Tilbakemelding på Innsendt planutkast - planendring 467-4 Osnes – Endring av veitrasé mv.

Vi viser til innsendt utkast til planforslag for planendring av plan 467 Osnes, med plan-ID 467-4. Dokumentene er godt utarbeidet, men det må gjøres noen endringer i de ulike dokumentene før planen kan varsles oppstart av. Mye omhandler å få til en god overgang mellom det som endres og det som ikke skal endres, samt at planbestemmelsene må reflektere bedre hvilket lovverk (pbl 1995 eller pbl 2008) det er vedtatt etter. Dette kommer punktvis fram under:

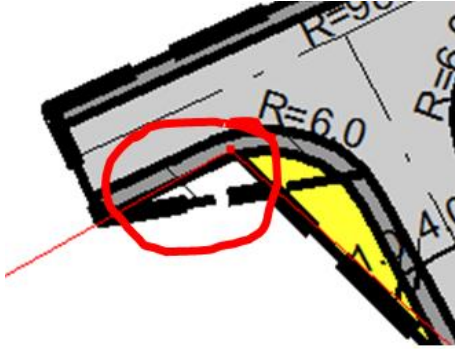
- Dagens regulerte snuhammer som skal erstattes med ny snuhammer, må reguleres bort. Dette arealet må reguleres til friareal (FRI1, under hovedkategori «Grønnstruktur»). Også frisiktsonen må reguleres bort (se rød markering under)

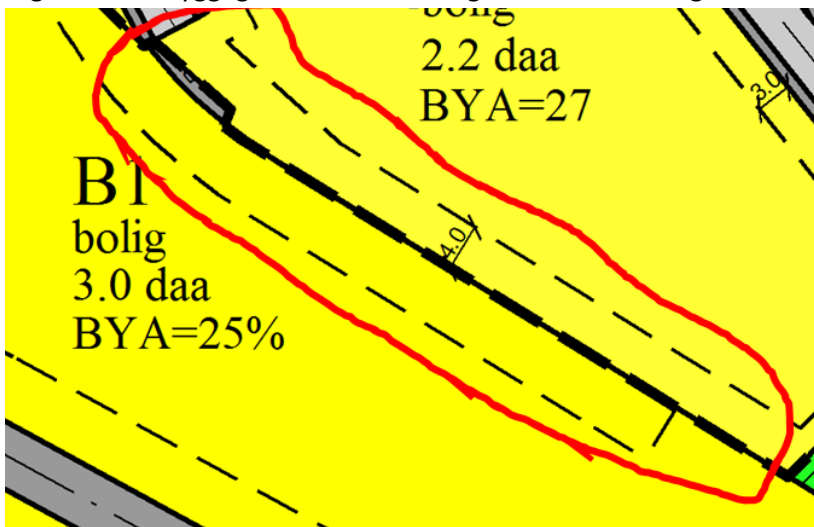
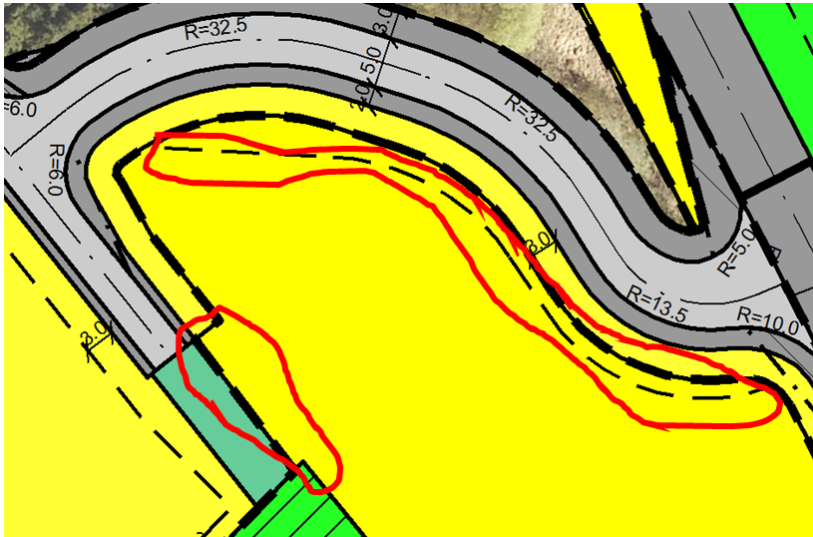
- Veistump på gnr. 140/256 i gjeldende plan som nå ikke skal bygges, må reguleres om til «boligformål, B1» (se rød markering under)

- Areal under ny regulert frisiktzone (hensynssone) på gnr. 140/256 må reguleres med et underliggende formål (boligbebyggelse, B1). Det kan ikke være areal uten formål i plankartet (se rød markering)

- Hele det gule arealet (både på gnr. 140/256 og gnr. 140/6) som grenser mot B1 i gjeldende plan bør få benevnelse B1. Det samme gjelder veistumpen på gnr. 149/256 som skal reguleres gult, da dette arealet utbyggingsmessig bør høre til B1 i gjeldende plan

- Nytt lekeplass-areal skal ha feltnavn f_LEK1 (ikke f_L1), i henhold til Karmøy kommunes feltnavn-mal
- Byggegrense mellom gnr. 140/6 og 140/256 må utgå. Her skal det gjelde 4 m byggegrense mot nabogrense i henhold til standard byggegrense. Slik planendringen nå er, kan feltet B1 bygge helt inntil nabogrense mot B9 i sørøst, der det tidligere var lekeplass. Byggegrensen i kartet er satt i forhold til dagens regulerte vei som tas bort. Dette innebærer at planområdet må utvides noe, slik at dere får regulert bort byggegrense både nord og sør for eiendomsgrensa

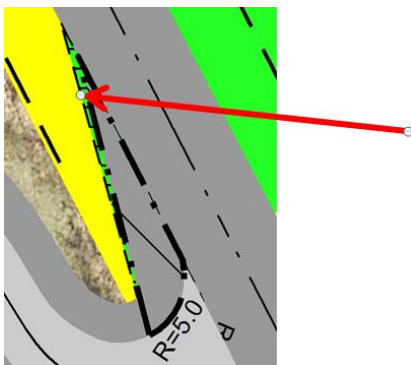
- Det må reguleres bort gammel byggegrense langs adkomstvei fra Storøyvegen (ny byggegrense er satt 3 m fra vei). Det må også reguleres inn ny byggegrense mot lekeplass mot boligfeltet i nord (se røde markeringer under). Siden dere har satt 2 m byggegrense mot lekeplass for B9, kan 2 m byggegrense nord for nytt lekeplassareal være ok

- I overgangen mellom frisiktsonen i denne planen og eldre plan ved Storøyvegen, står det igjen en liten flik av «friområde», som også består av en gjeldende frisiktssone som nå erstattes med den nye. Vi er usikker på om hele frisiktsonen må være offentlig areal (annen veggrunn), eller om det kan være formål «friområde» under. Feltet bør enten innlemmes i formål «annen veggrunn» (AVT2) i endringsplanen, eller så bør større deler av frisiktsonen få formål «friområde».

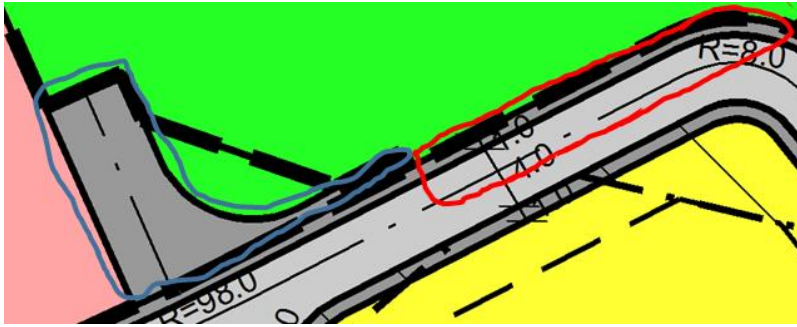
- Det er formattering i planbestemmelsene som må tas vekk (bokser som viser § og §-numre). Teksten skal være i rent tekstformat uten innlimte bilder, bokser e.l. Dette kan ev. rettes på før innsending av endelig planforslag
- Under overskriften «**a) Byggeområder for boliger**» må det stå presiseringer for hvilken plan- og bygningslov som gjelder for ulike felt, f.eks.:
 - a) Byggeområder for boliger: B1-B2 (pbl 1985 og pbl 2008), B3-B5 (pbl 1985)
- Tilsvarende må det stå for andre felt:
 - o c) Boligområde felt B9 (pbl 2008)

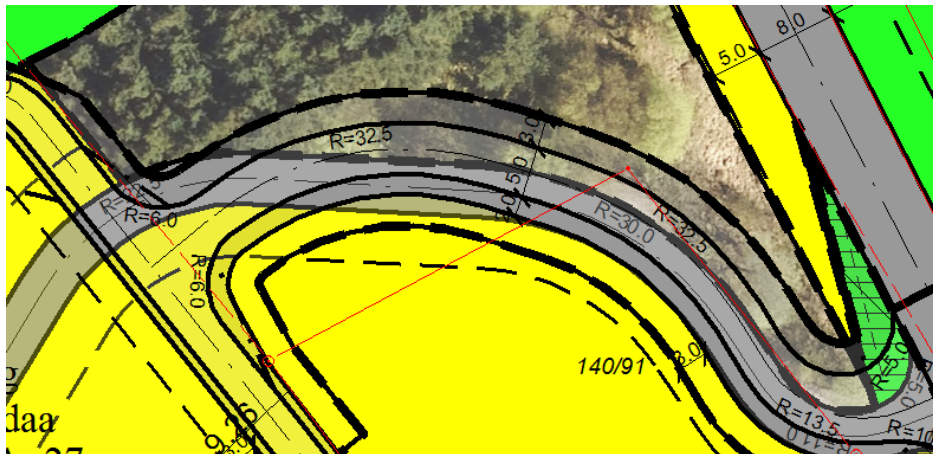
- Hovedpunkter fra ROS-analysen skal settes inn i planbeskrivelsen, kapittel 5. Teksten «ROS analyse utarbeides» kan altså erstattes med hovedfunn fra ROS-analyse-dokumentet (oppsummering).
